ZP-271.21.2018

„Dostawę i montaż jednostek wytwarzania energii z OZE - zestawów paneli fotowoltaicznych, kolektorów słonecznych, pomp ciepła i kotłów na biomasę na terenie gmin: Cisna, Czarna, Olszanica, Solina, Ustrzyki Dolne.

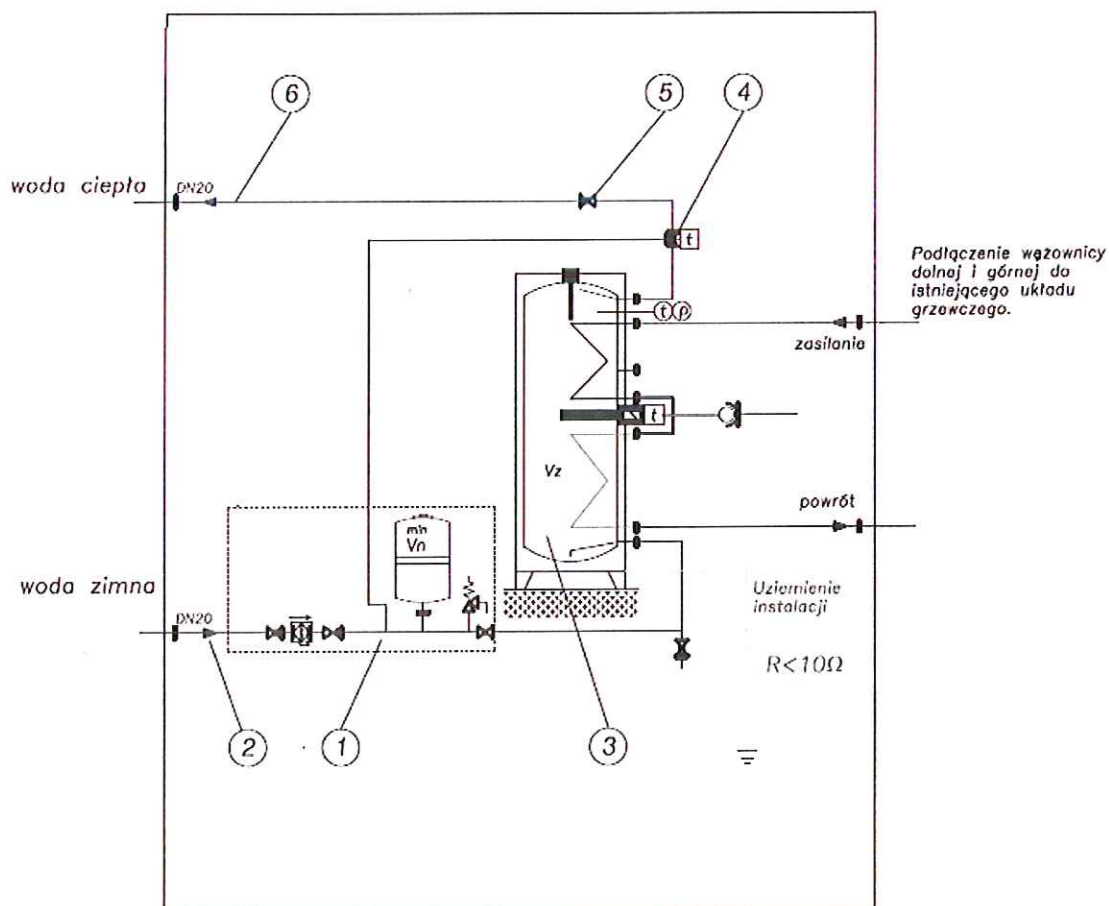
5. Zamawiający nie dostarczył schematów hydraulicznych do przedmiotowych instalacji przez co rzetelna wycena nie jest możliwa do zrealizowania. Prosimy o uzupełnienie.

Zamawiający załącza schemat hydrauliczny instalacji podłączenia zasobnika cwu do współpracy z instalacją fotowoltaiczną.
